Oggetto : **Osservazioni del Comitato Protezione Bosco Pelato e Residenti al PUC.**

Osservazioni ai sensi degli artt. 9 e seguenti della Legge 7 agosto
1990, n. 241.

Del Comitato "PROTEZIONE BOSCO PELATO E RESIDENTI DI VIA
AMARENA PIAZZA SOLARI VIA SAVELLI VIA FERRETTO", in
persona del Presidente Signor LUCA MOTOSSO, n [redacted]

Figura 1. Area dove sarà realizzato l'autosilo (in blu).

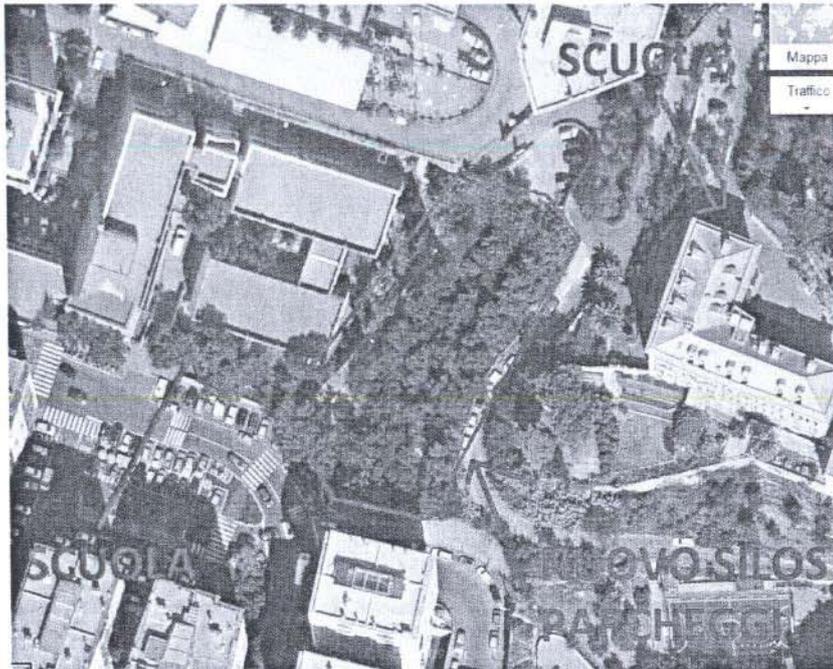
La Figura 1 mostra la ripresa aerea dell'area boscata oggetto dell'intervento e i due plessi scolastici prossimi alla struttura

Le frecce rosse individuano i due edifici scolastici

Questi bambini sono ospiti degli edifici accanto all'autosilo dalle 7:15 del mattino fino alle 18 di sera, orari che certamente comprendono anche quelli della massima frequentazione dell'autosilo.

Figura 2. L'autosilos visto da piazza Solari

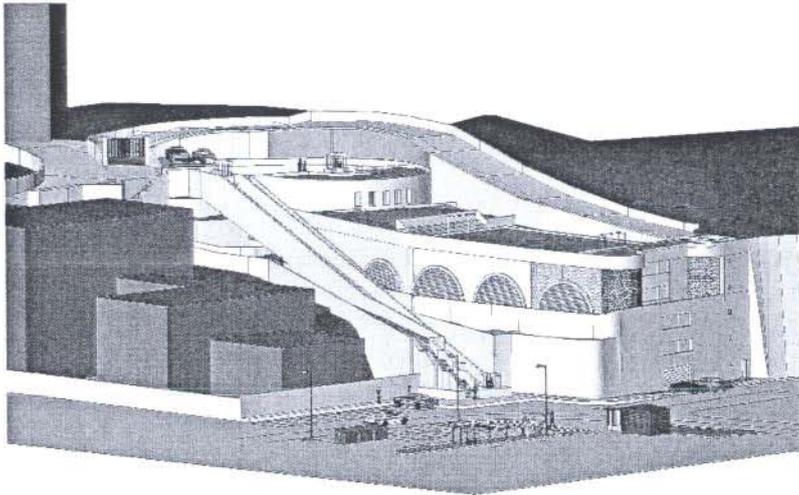
Dalle planimetrie del progetto (Figura 2) si evince che la ventilazione dell'intera struttura sarà prevalentemente realizzata tramite una serie di grate poste sui lati dell'edificio a metà altezza

Figg. 4 e 5: carta della fine anni '30 e localizzazione del rio senza nome su ortofoto della regione Liguria.

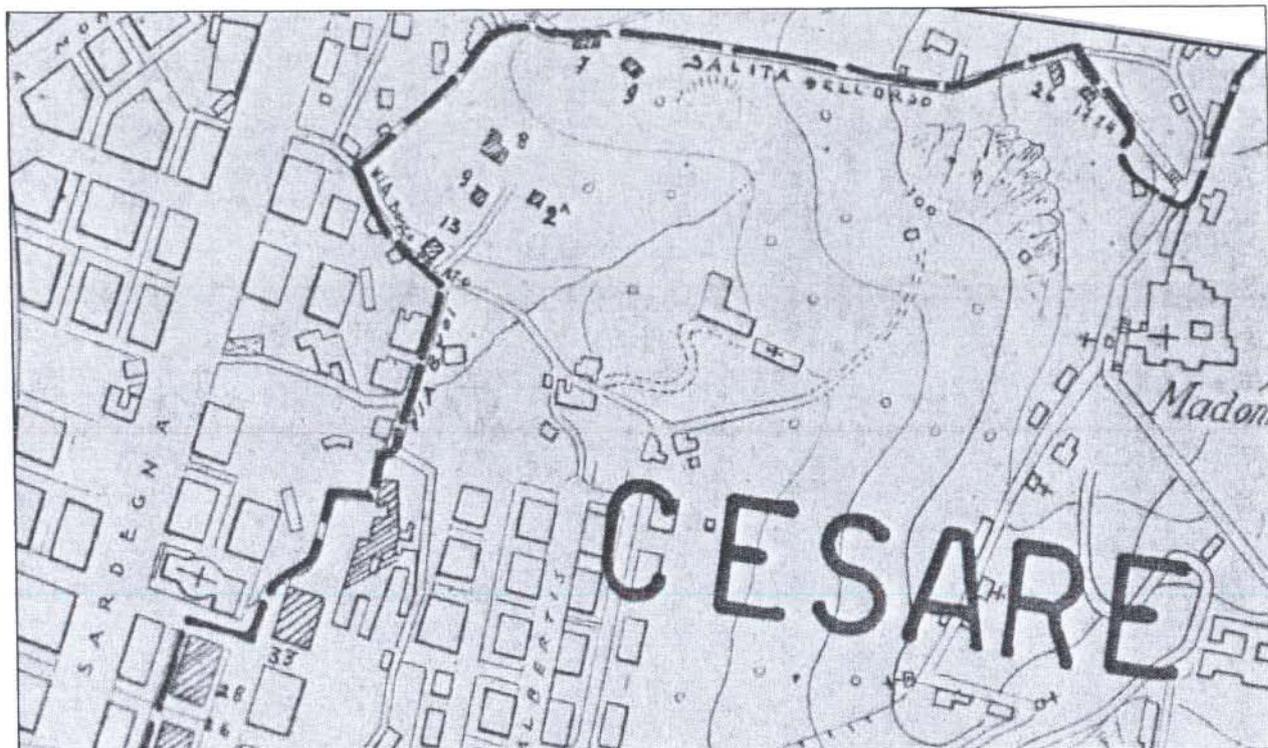
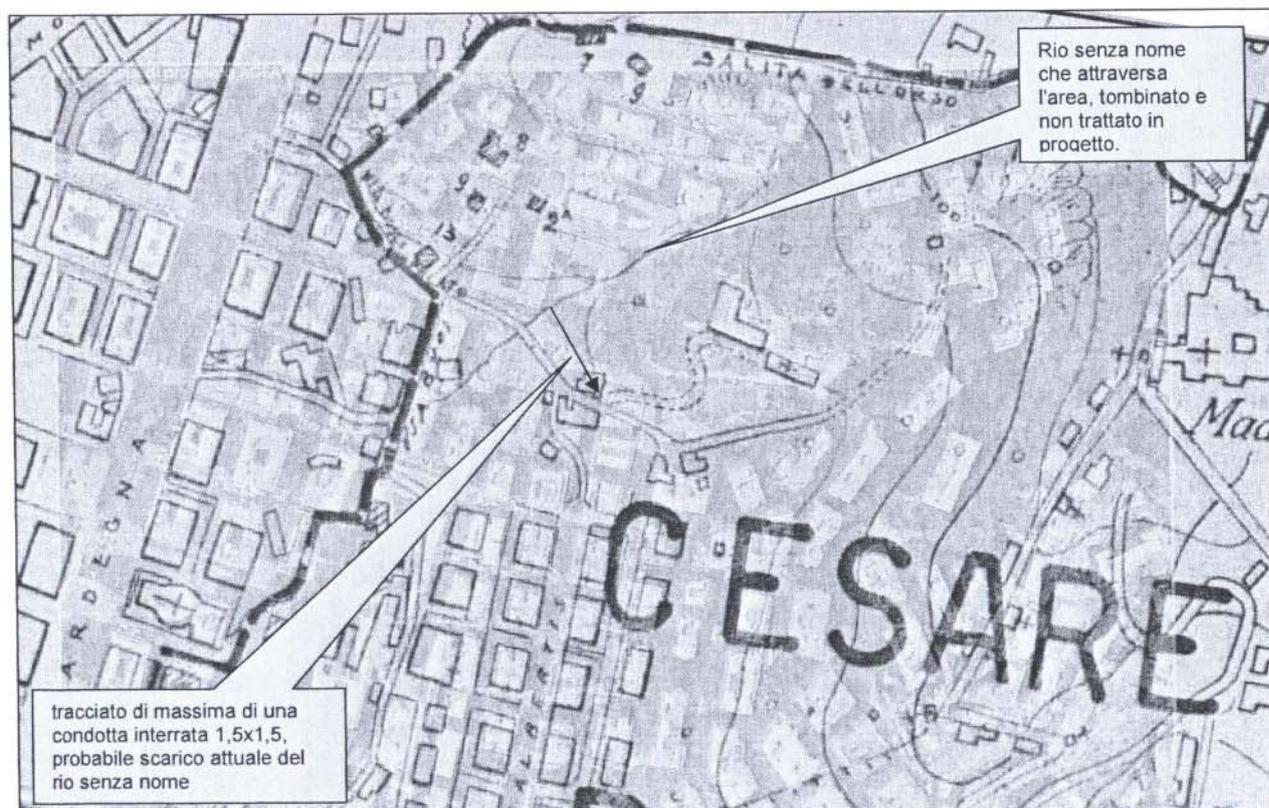
Figg. 6 e 7: tracimazione della condotta del Rio Senza nome a monte della zona di intervento e venute d'acqua perenni nel muraglione alla base.
